设计修改变更通知

建设单位	三明市沙县区虬江街道金泉村股份经济合作社	主送单位	建设单位						
工程名称	沙县如意苑商务中心建设项目	抄送单位	质检 监理 施工单位						
工程编号	2022-05	发文日期	2023 年 02 月 15 日						
更改理由	1 . 原设计图纸错、漏、碰、缺的更正。 √ 6 . 建设单位要求更改。 2 . 原设计计算的更正。 7 . 施工单位要求更改。 √ 3 . 原构造设计的改进或完善。 8 . 施工条件变化。 4 . 其它工种设计人员要求配合更改。 √ 9 . 施工图审查意见。 5 . 地质条件与原资料有出入造成的修改。 10 . 规划部门审查意见。								
	应建设单位要求, 变更如下: 1 A栋、B栋、C栋地下室③轴~⑤轴交 ① 轴~⑧轴增设一个机动车位, 地下室机动车位63个改为64个。 2 A栋、B栋、C栋地下室⑩轴~⑪轴交 ① 轴~⑧轴车位改排烟机房及排烟竖井, 满足地下室自然机械排烟要求。 3 A栋、B栋、C栋地下室⑩轴~⑪轴交 ① 轴~⑧轴电梯出口增设电梯候梯厅, 满足地下室电梯出口要求。 4 A栋、B栋、C栋地下室⑦轴~⑪轴交 ① 轴~⑧轴电梯出口增设电梯候梯厅和通道, 满足地下室电梯出口要求。 5 A栋、B栋、C栋地下室水泵房右移, 增设控制室, 满足地下室设备房独立防火分区要求。 6 A栋、B栋、C栋地下室⑧轴交 ⑧轴 轴风机房取消, 增设排烟竖井, 满足地下室机械排烟要求。 7 A栋、B栋、C栋地下室消防水池加大, ⑧轴~⑨轴交 ⑧轴~⑨轴为加大部位 , 满足消防水池的用水容量要求。 8 A栋一层大堂增设残卫, 男女厕所做相应调整。 9 A栋一层增设发电机房, 配电房加大。消控室调整到B栋一层。 10 A栋一层 ⑧轴处增设砖墙, 一间商铺改为两间商铺。 11 A栋二层厕所改为管理用房, 包间改为客房, 餐厅改为客房, 厨房、包间改为管理用房。 12 A栋二~五层弱电井左边功能房取消, 满足本层走道自然通风、排烟要求。 13 B栋、C栋一层 ④轴~⑥轴交 ① 轴~⑧轴和 ②①轴~②②轴交 ① 轴~⑧轴商铺内卫生间移位, 满足电井与用水房间不能相邻要求。门厅内增设残卫, 满足残疾人无障碍规范要求。 14 B栋、C栋一层 ②④轴~②⑤轴交 ① 轴~⑧轴商铺改为消控室。 15 B栋、C栋三~五层南立面两侧边跨挑出部分缩短, 边跨中间竖向构造柱取消。 16 B栋、C栋三~五层侧立面窗户右移, 中间竖向构造柱取消, 两扇窗户改为一扇窗户, 窗户两侧增设百页空调位。 17 总平面右上脚小区道路做调整, 满足通行更顺畅的要求。 18 建筑北面到红线范围, 小区道路调整到中部, 两侧设绿化。 19 红线北侧接北面小区的铺地取消。 20 总平面东南角绿地改铺砌地砖。 21 绿地面积增加15.

B栋、C栋一层平面图 变更后

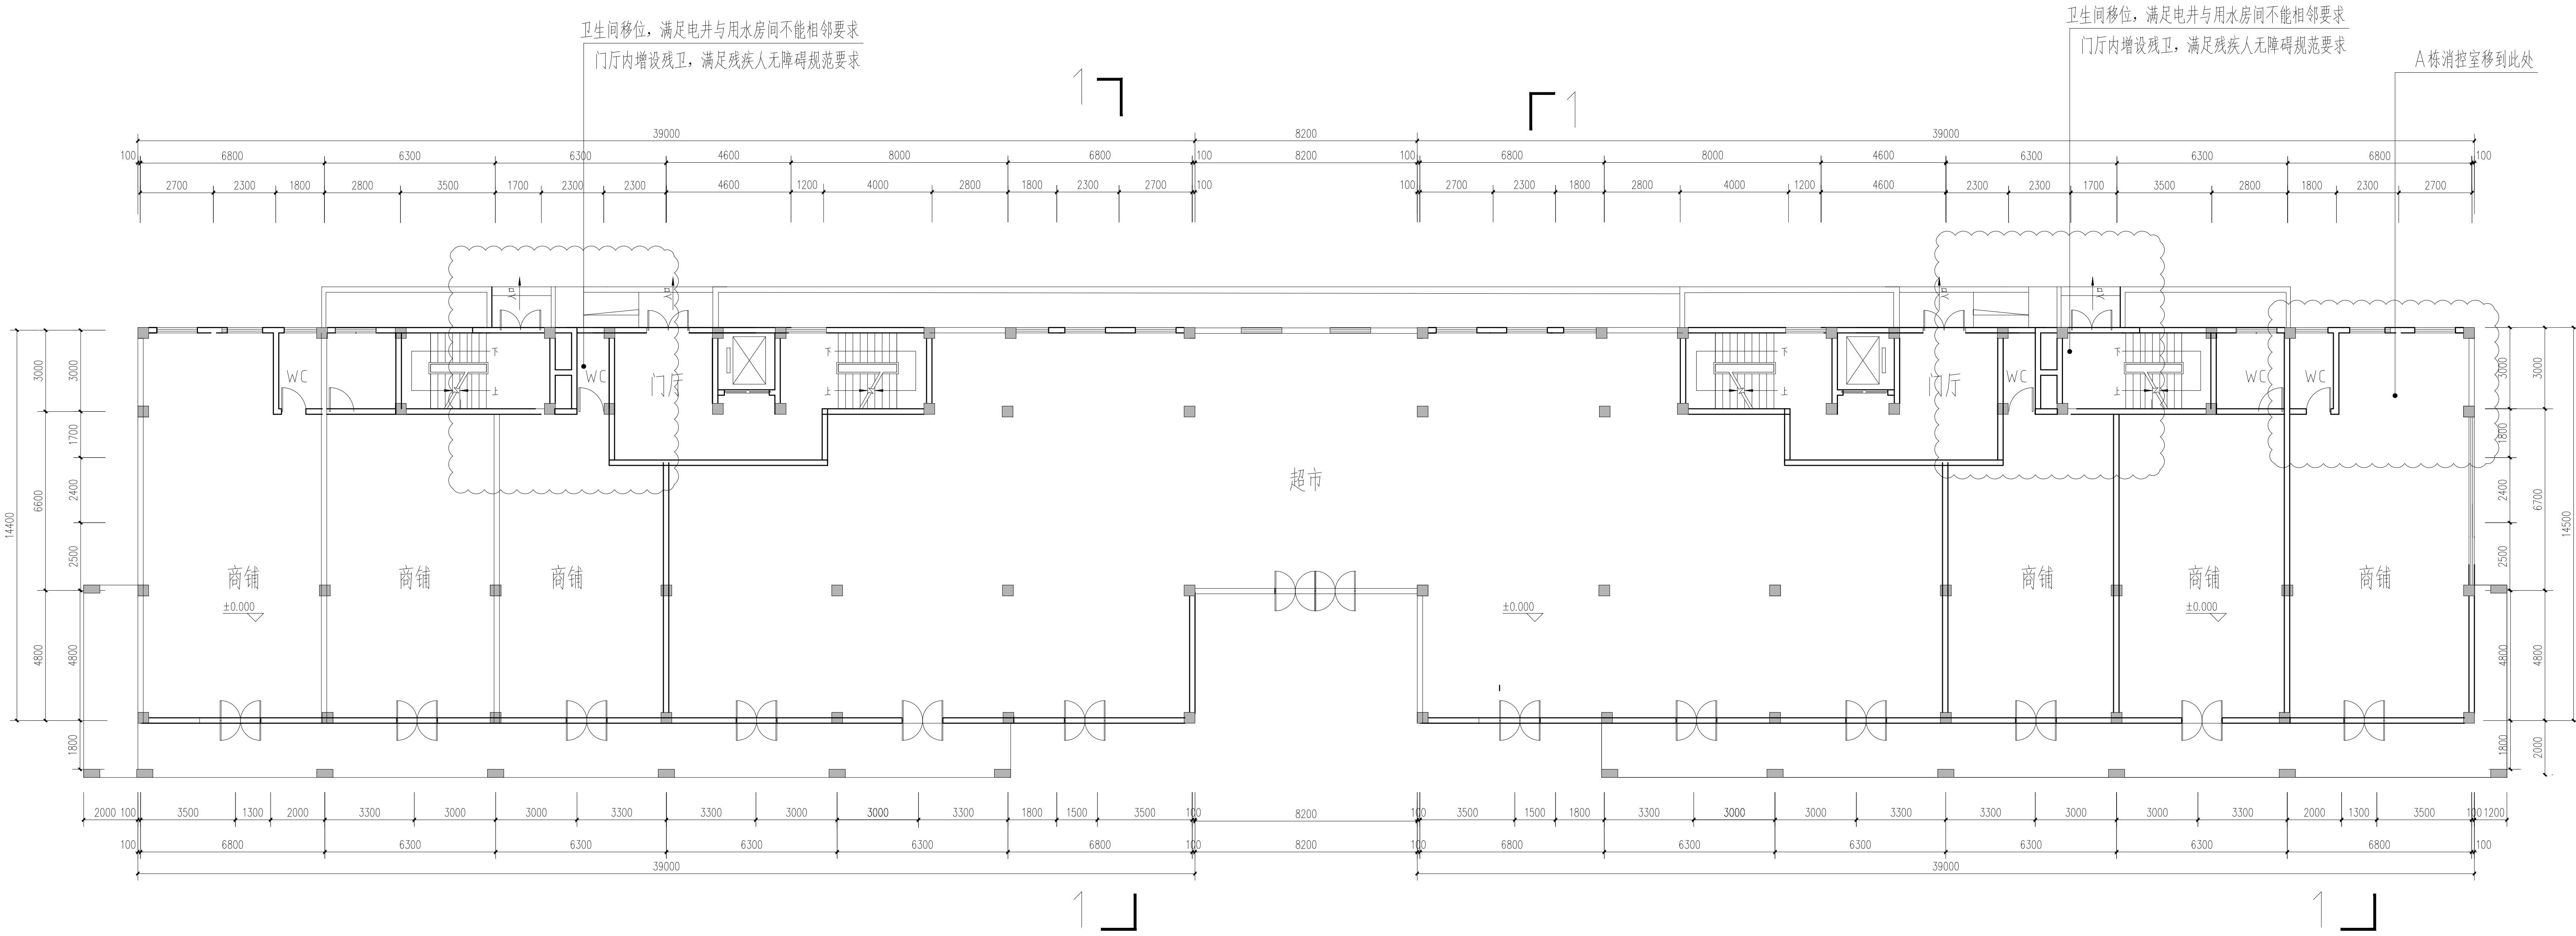
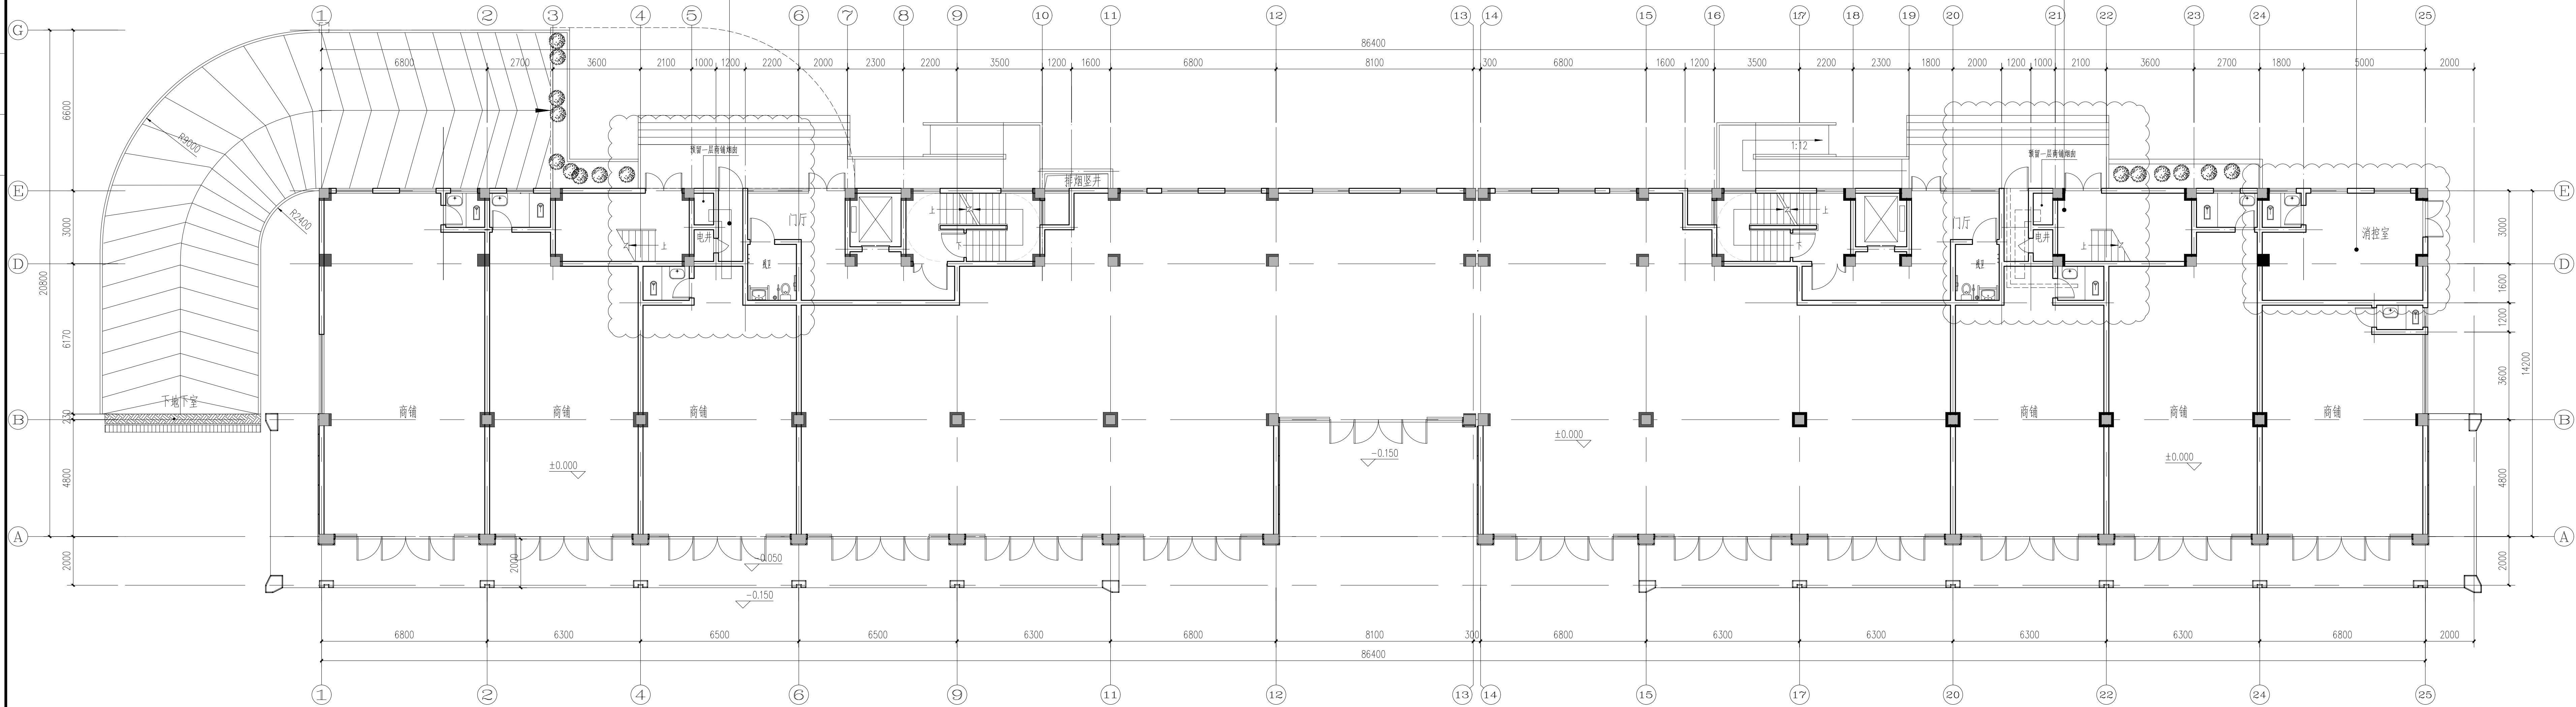
卫生间移位，满足电井与用水房间不能相邻要求
门厅内增设残卫，满足残疾人无障碍规范要求

A栋消控室移到此处
